**PRÉFET
DE L'YONNE**

Objet : Rapport des modifications apportées à la carte du zonage réglementaire du Plan de prévention des Risques de ruissellement du Chablisien - Chitry-le-Fort

Ce rapport présente les modifications apportées à la carte de projet de zonage dans le cadre de la révision du Plan de Prévention des Risques Naturels de Ruissellement et de Coulées de Boues du Bassin versant du Chablisien (PPR du Chablisien).

I – Les Tarfous :

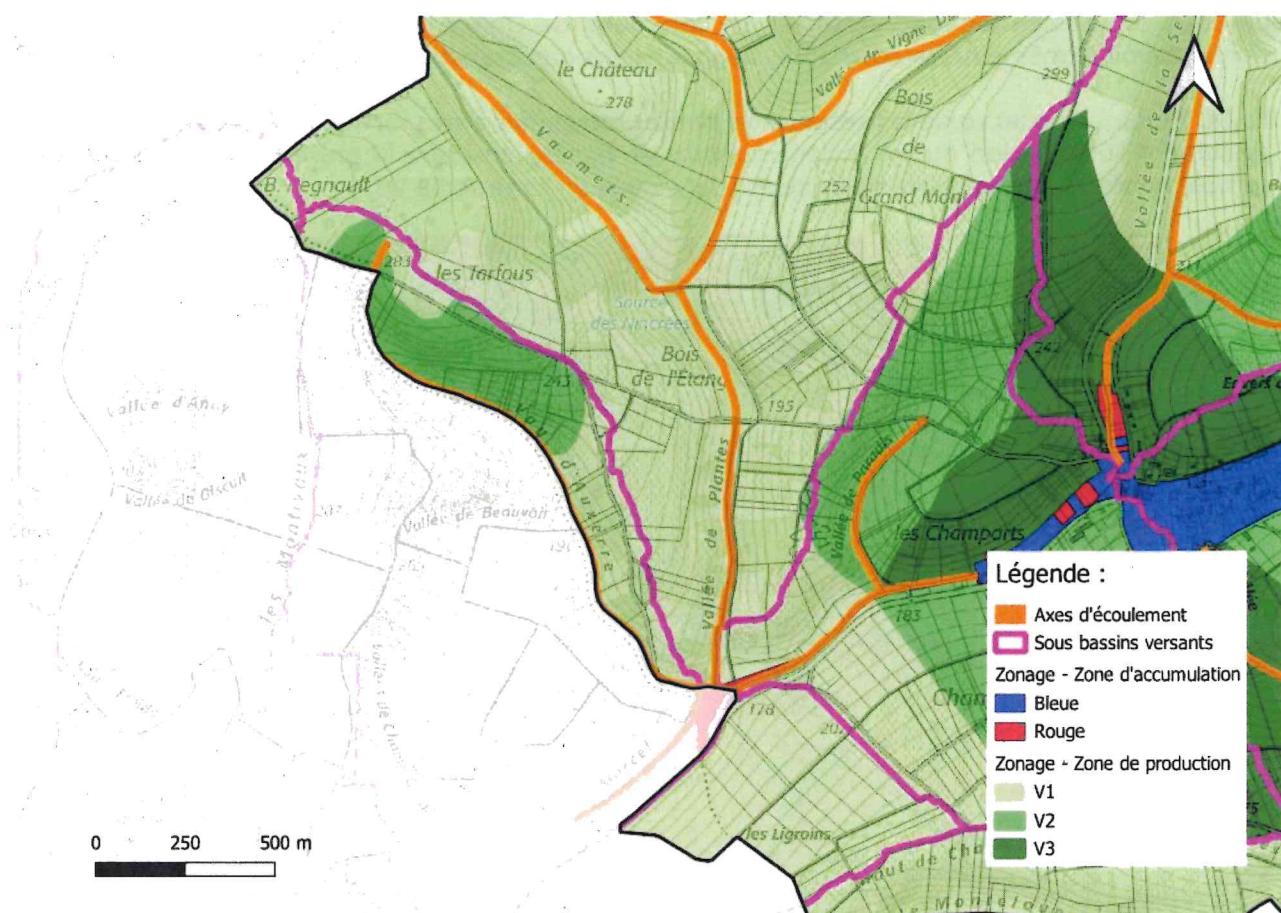
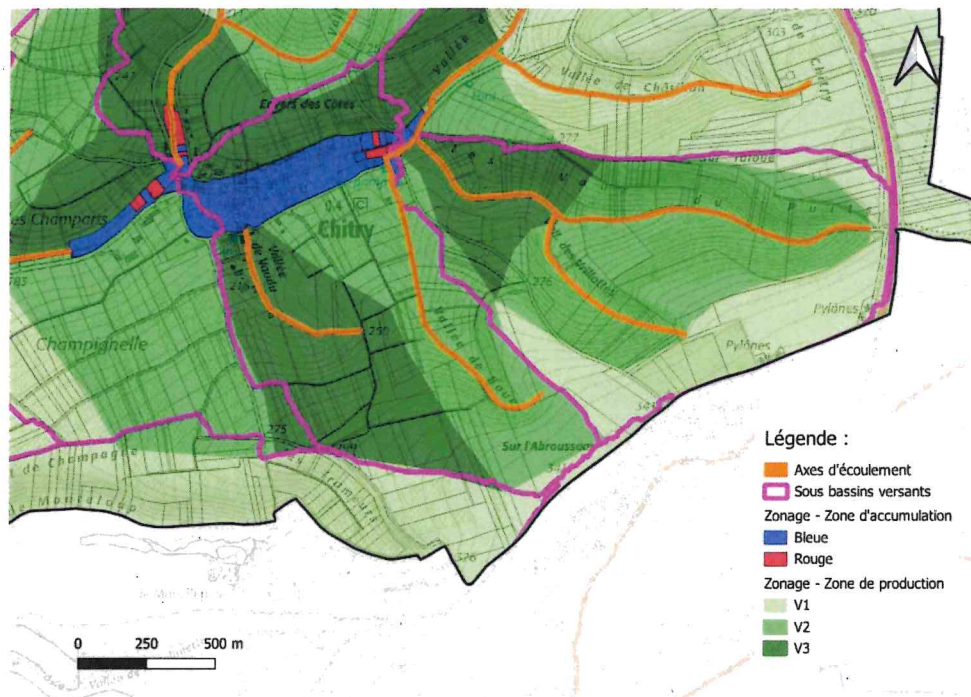
Le projet de zonage réglementaire classe l'amont de cette vallée en zone verte V2. La commune de Chitry relève la présence de plateau avec des bois. Ainsi, d'après elle, le zonage de cette zone semble être surestimé.

La DDT note que compte tenu de la topographie du terrain, composée de faibles pentes, ainsi que la présence de bois, il semble cohérent de reclasser une partie de cette zone, en zone verte V1.

II – Vallée de Vaudu et Vallée de Boue :

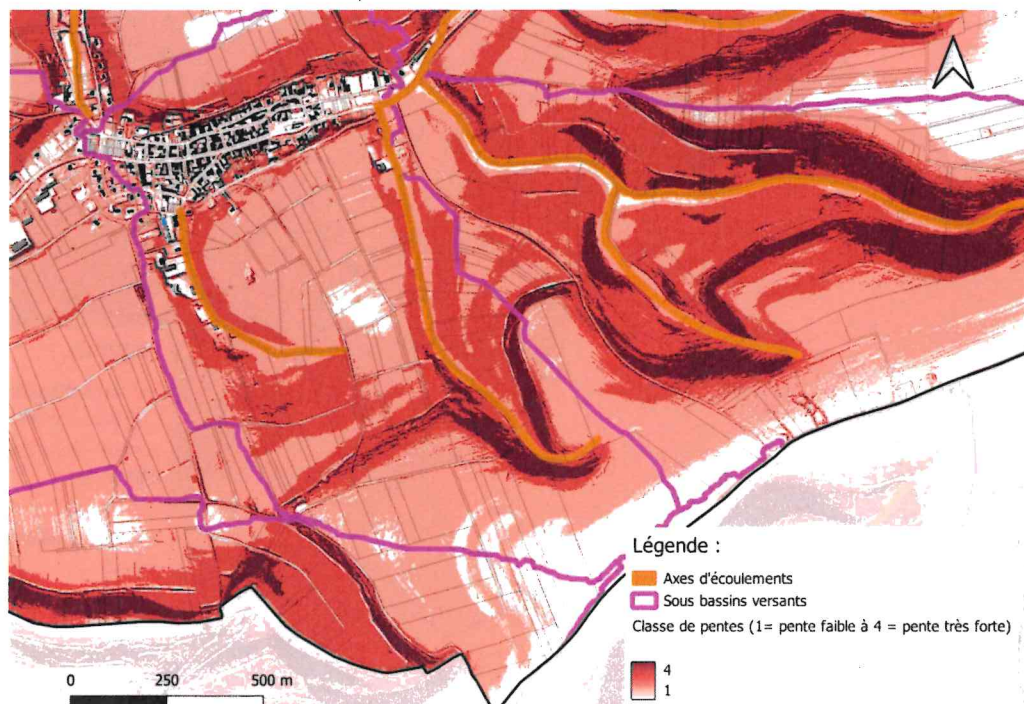
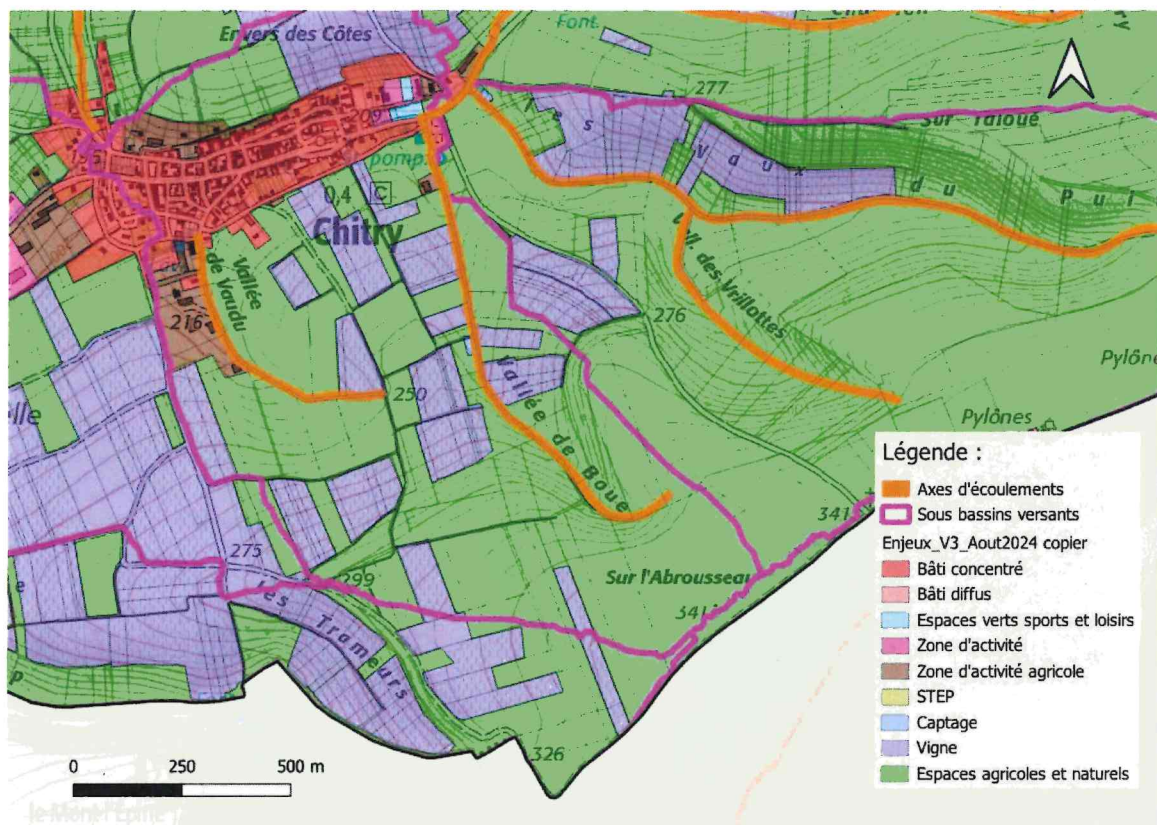
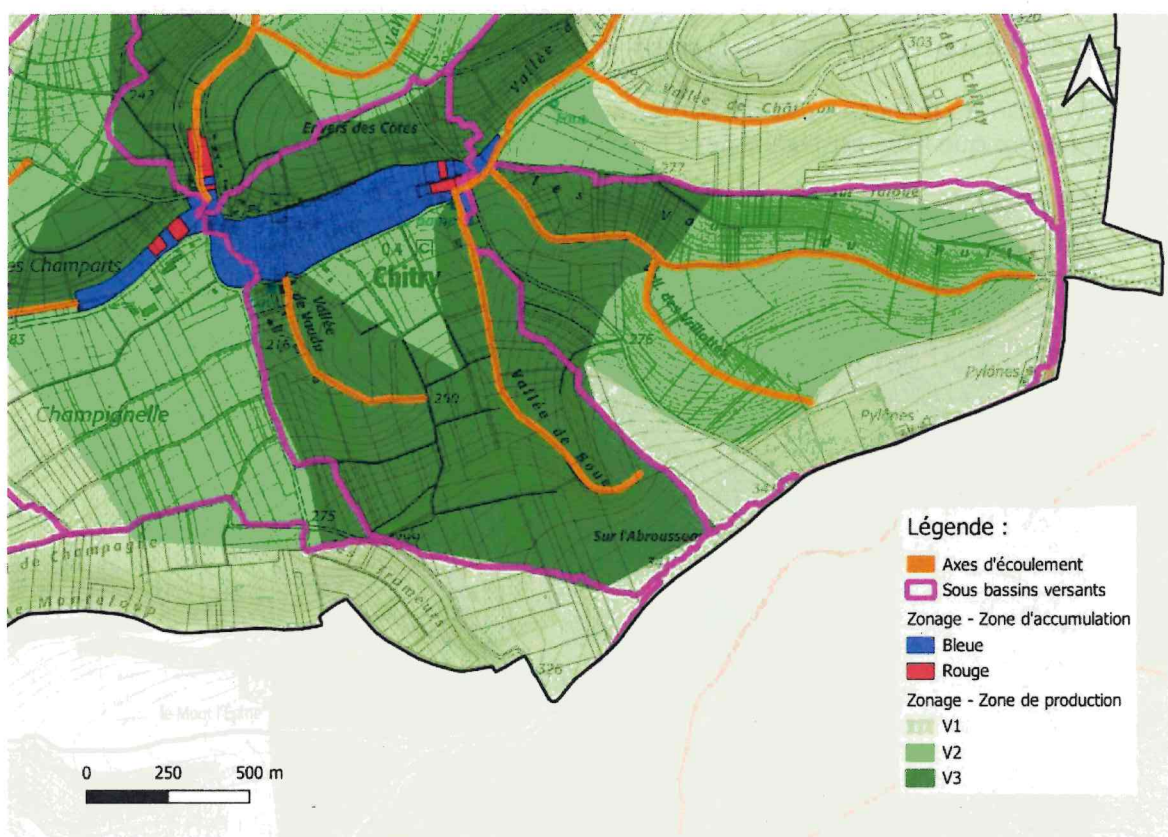
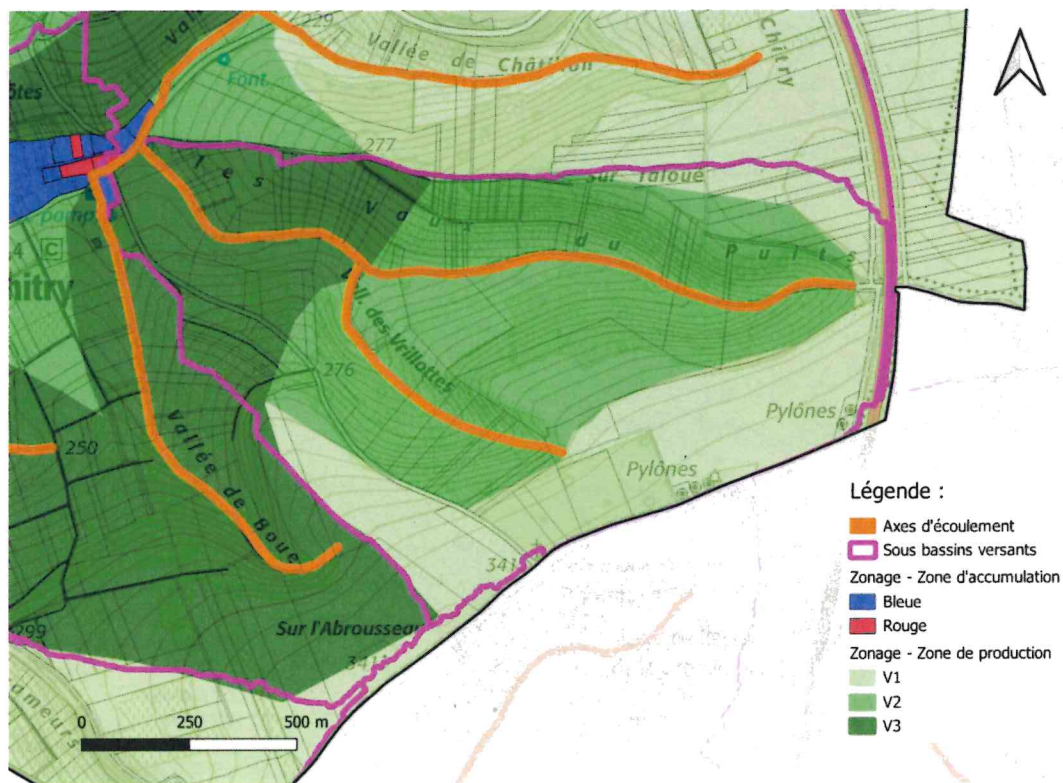
Le projet de zonage réglementaire classe la vallée de Vaudu en zone verte V3, tandis que la vallée de Boue est classée en zone verte V2. La commune de Chitry indique que ces deux communes doivent avoir le même niveau de risque, au vu de leurs caractéristiques similaires.

La DDT indique qu'au vu de la présence de pentes moyennes à très fortes, sur ces deux vallées, mais également l'occupation du sol mêlant cultures et vignes, ainsi que la présence d'enjeux à l'aval, il semble cohérent que la vallée de Boue soit réévaluée en zone verte V3.

III – Vallée des Vrillottes :

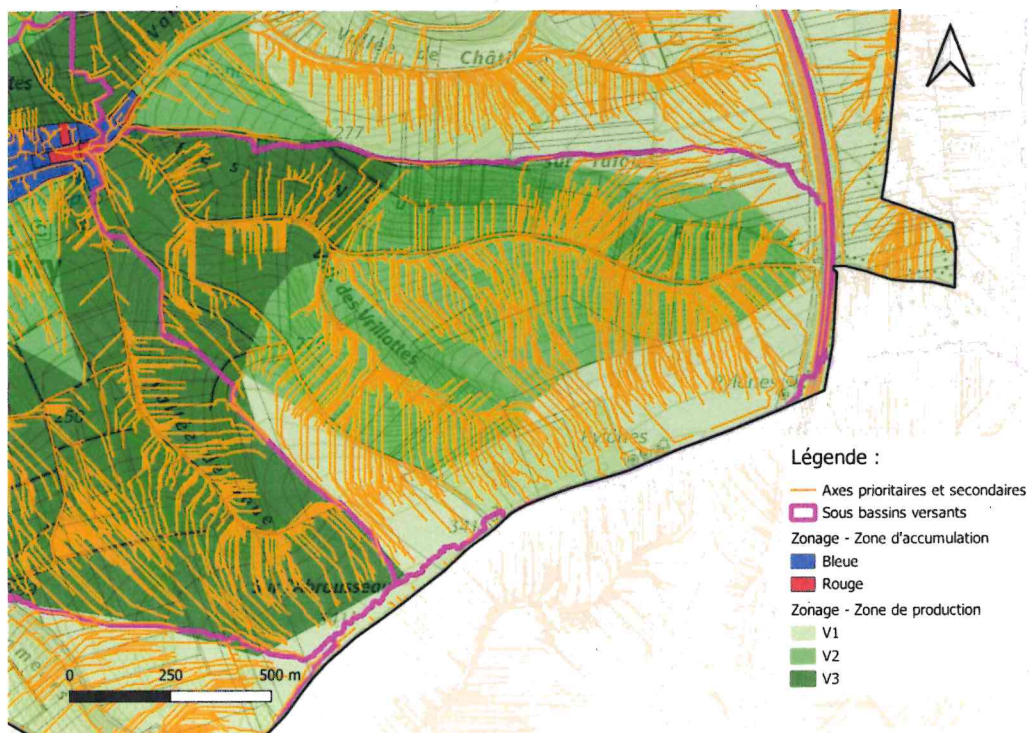
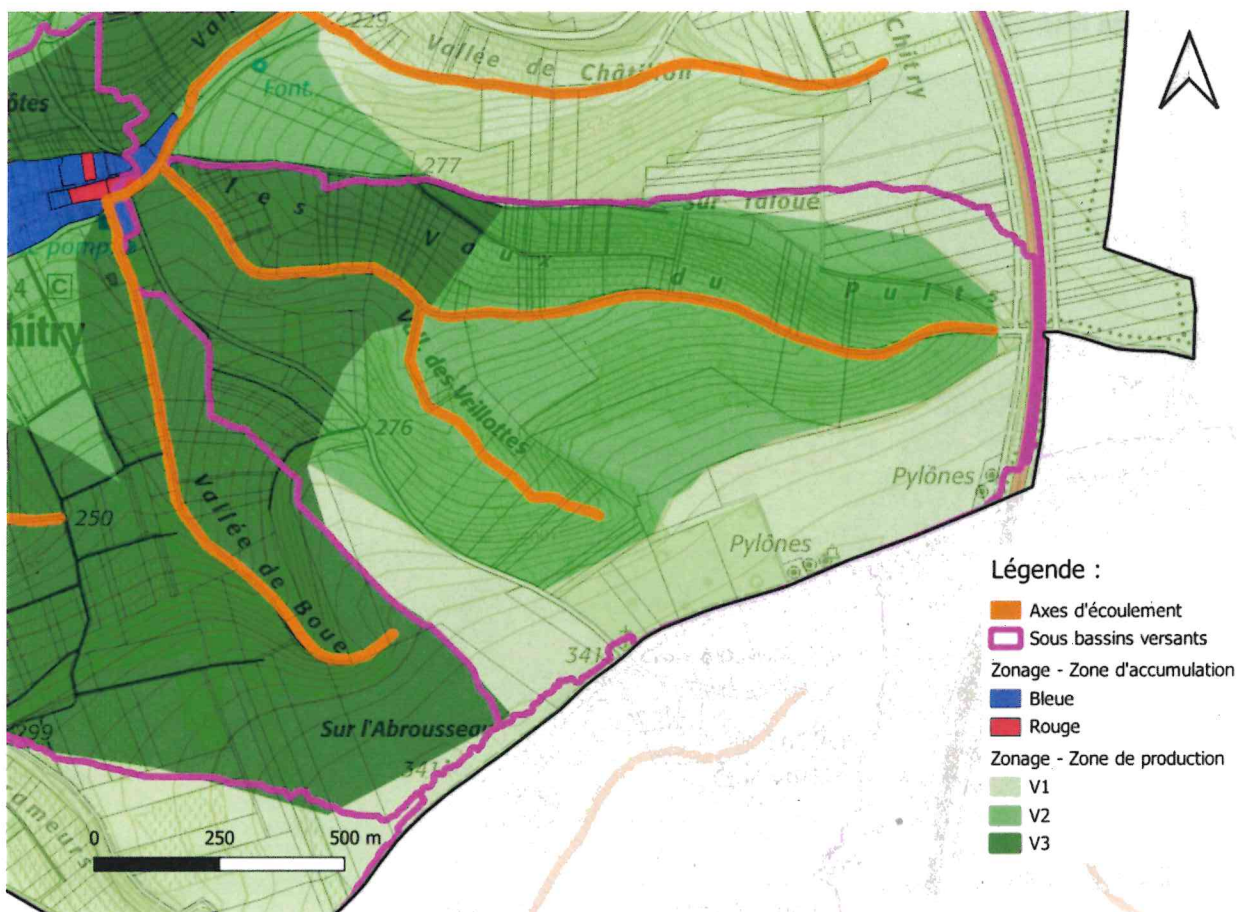
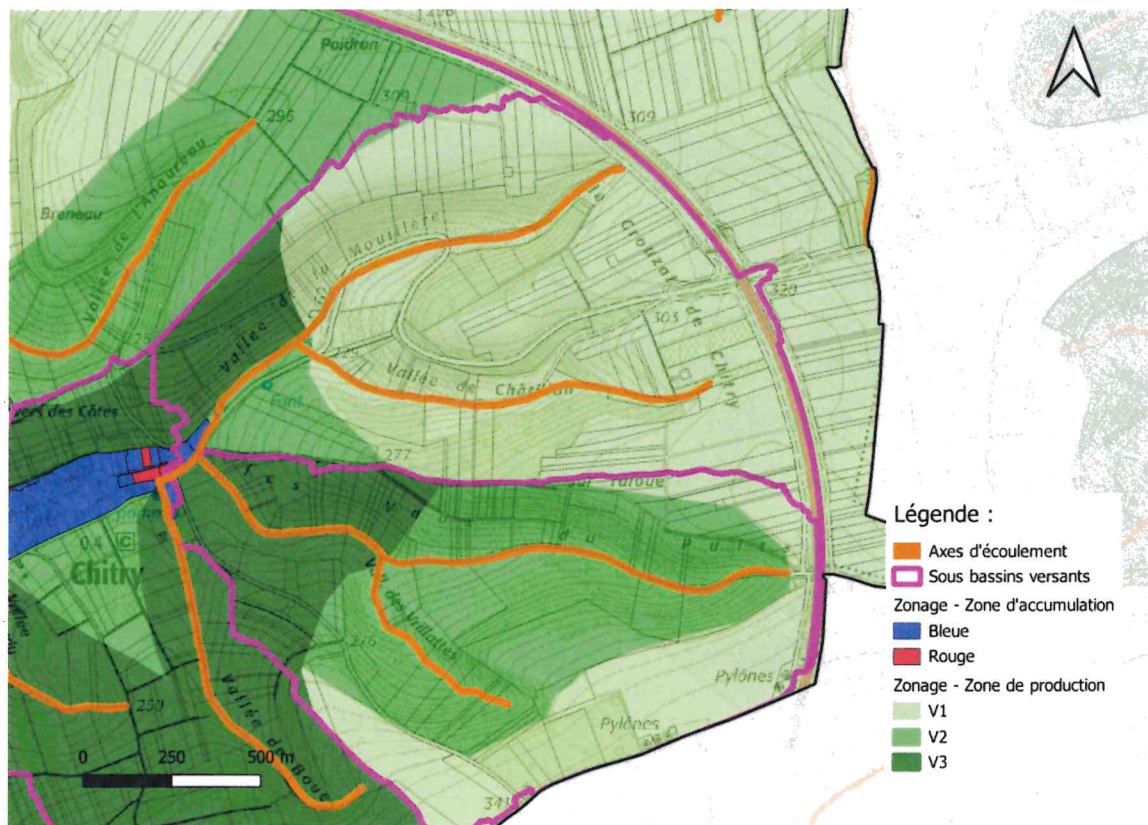
Le projet de zonage réglementaire cartographie un axe de ruissellement croisant l'axe principal de la vallée. La commune remet en cause le tracé, mais également la présence de cet axe.

Après vérification de la carte symbolisant les axes prioritaires et secondaires de ruissellement, issue du Lidar, il s'avère que l'axe est légèrement mal tracé. Cette erreur est donc corrigée.

IV – Vallée de Châtillon :

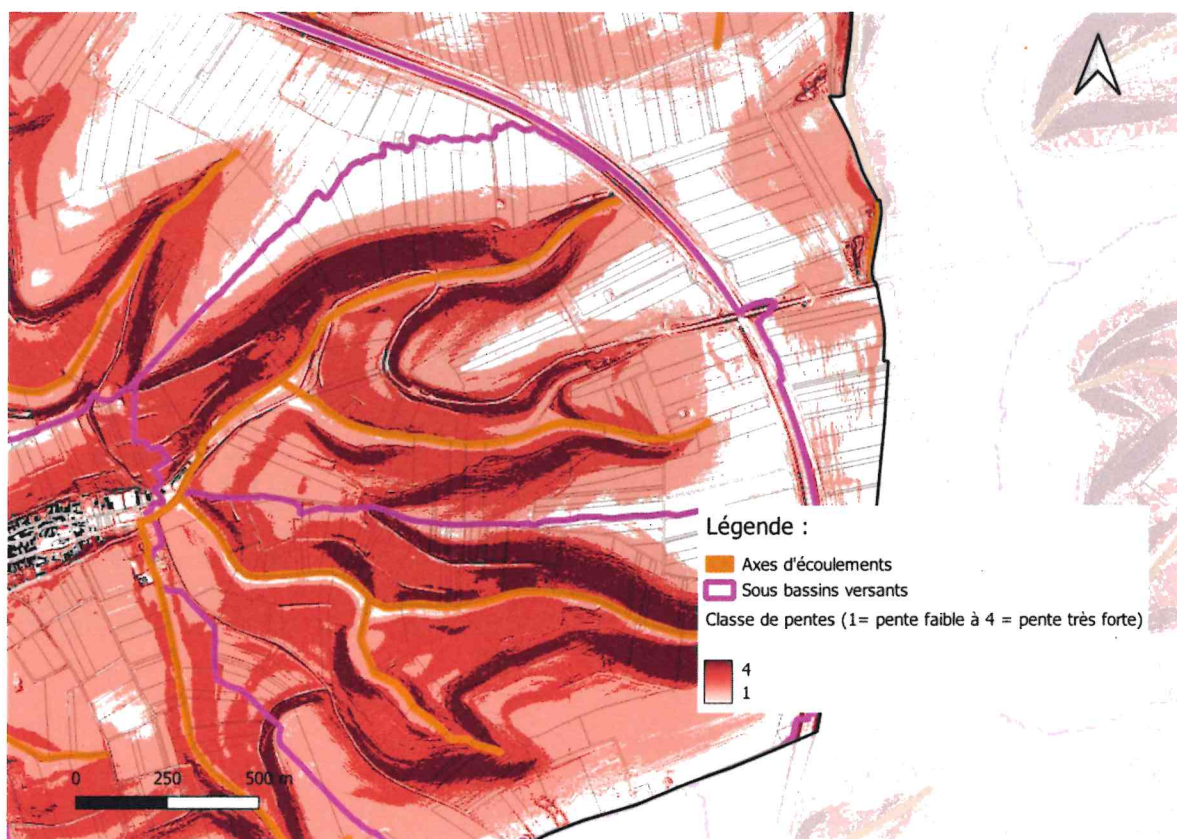
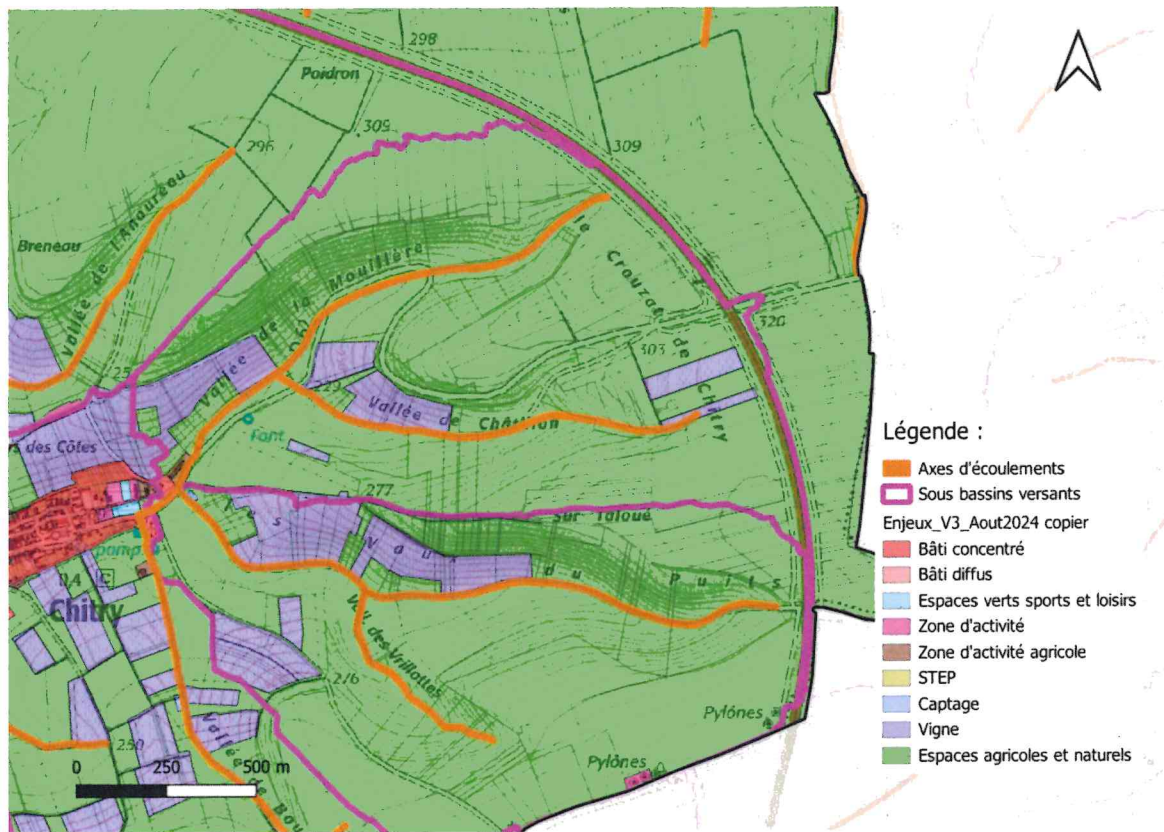
Le projet de zonage réglementaire classe cette vallée en zone verte V1 à V3. La commune trouve que le niveau de risque de la zone verte V2 devrait être similaire au zonage limitrophe.

Au vu de la topographie qui diverge d'un versant à l'autre, ainsi que l'occupation du sol, il semble cohérent de conserver le zonage actuel. En effet, un versant se compose de pentes fortes à très fortes, tandis que l'autre recouvre des pentes moyennes à fortes. Quant à l'occupation du sol, le premier versant est composé de cultures et majoritairement de vignes, tandis que l'autre est composé principalement de cultures et peu de vignes.
